核三廠核安管制紅綠燈視察報告
(96 年第 2 季)

行政院原子能委員會 核能管制處

中華民國 96 年 8 月

圖一 161KV 開關場地面發現工程完工後遺留異物

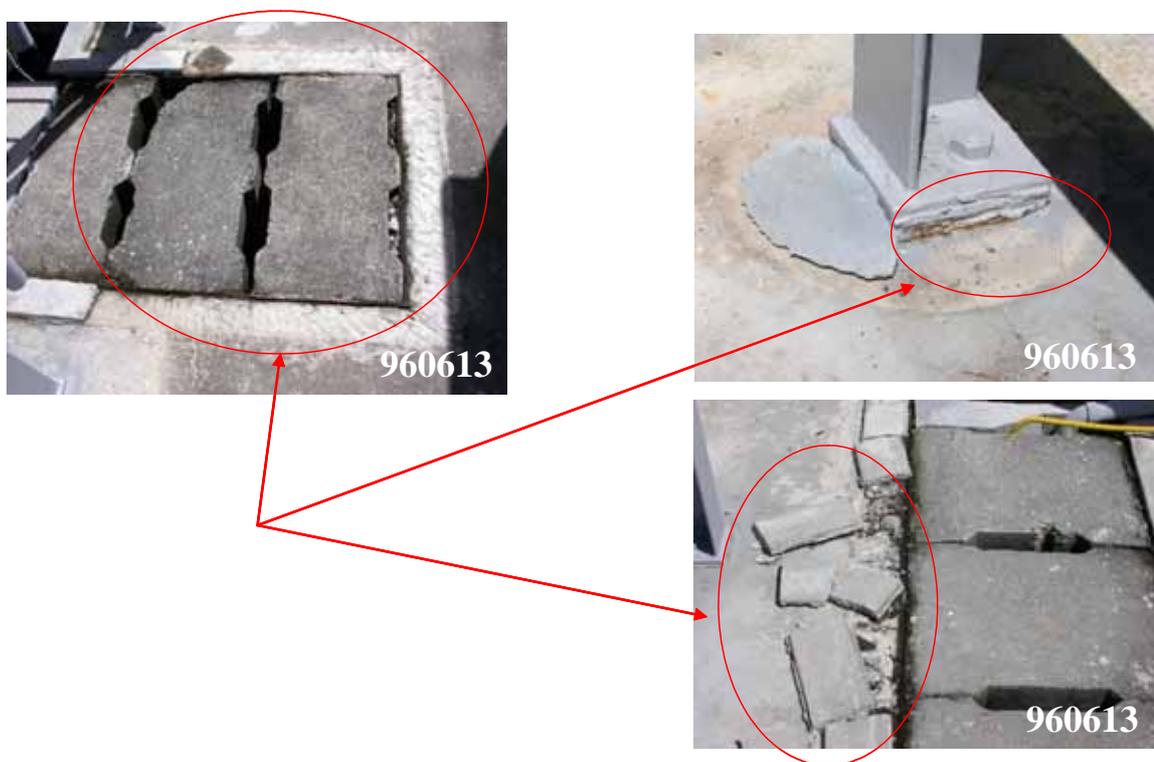
- 1.核三廠編號 154.1「颱風季節前災害預防作業」程序書 96 年執行紀錄，發現屬修配組負責檢查之燃料廠房鐵捲門防颱措施漏列檢查紀錄，請電廠改進以符程序書規定。
- 2.核三廠編號 700-E-133「開關場設備耐颱風檢查」程序書執行情形，並赴現場實地查證，發現檢查項目漂浮物(環境清潔)部分，擋水塊脫落部分以及其他部分有待加強（如圖一至圖四所示）。
- 3.核三廠編號 154「颱風期間作業」程序書，95 年 8 月 8 日寶發颱風來臨期間執行紀錄，發現屬防颱指揮官負責查核各單位防颱防洪檢查結果之工作程序項目(step 6.6)，漏缺表 2 紀錄文件。
- 4.查核 SOP 154 表 3~22 防颱防洪檢查項目表之填寫，其中表第 13 項檢查結果僅見人員蓋章，未見規定填寫結果符號(✓或 X)，結果不明，表 14 則以「良好或正常」填寫，亦未依規定符號填寫。
- 5.查核 96 年 6 月 12 日編號 M2705「電廠全黑(SBO)模擬器演練(防颱風)」課程，發現學員執行核三廠編號 584「颱風警報期間機組之運轉措施」程序書時，有下列情形應予注意，以避免實際執行時有與程序書規定不符情事發生：學員在演練時，LTS 數據(已達 10 級風速)與 GPS 數

圖五 不同電力負載電纜交錯捆綁

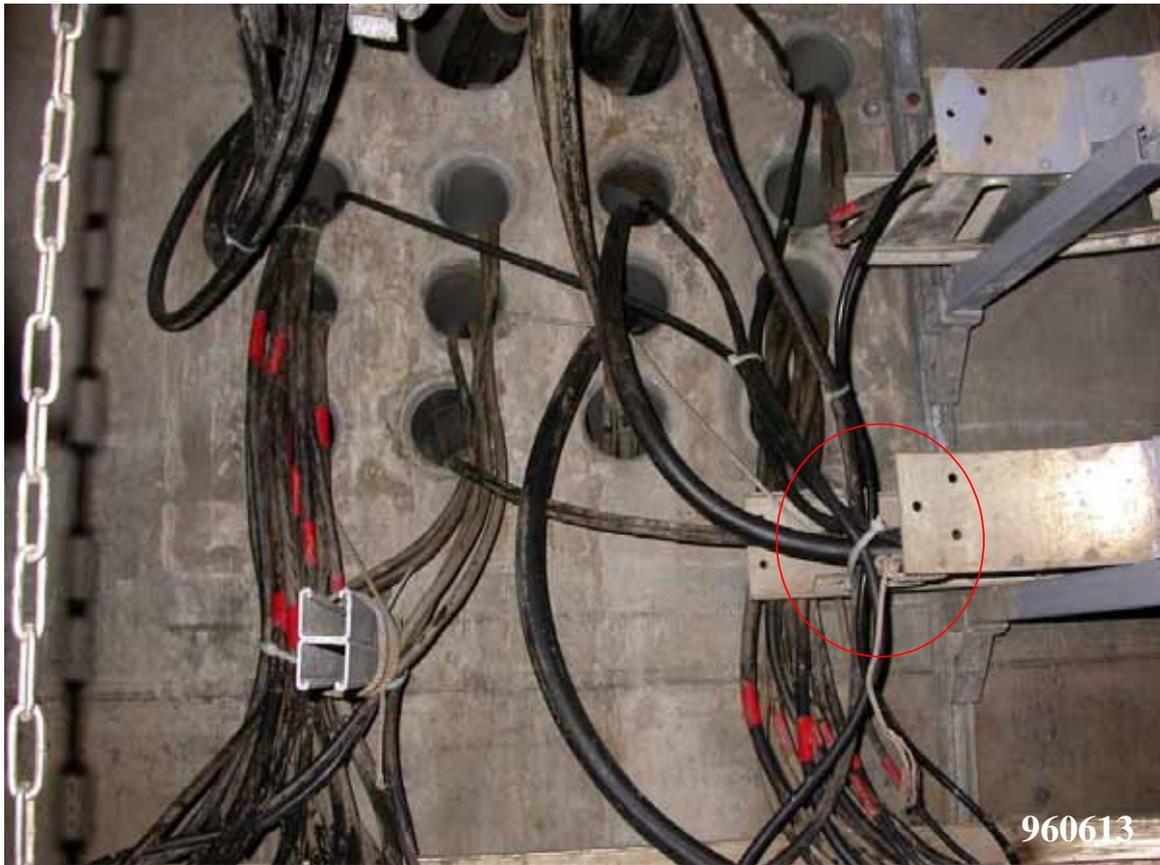
6.經抽查編號 A1-EM31、B1-EM43、B2-LM75、A2-LM66 等 4 個人孔內地下電纜，未發現有浸水現象；惟有關部分電纜之鋪設是否符合 FSAR 8.3.1.4.1 及 8.3.3 之要求（如圖五所示），待澄清。
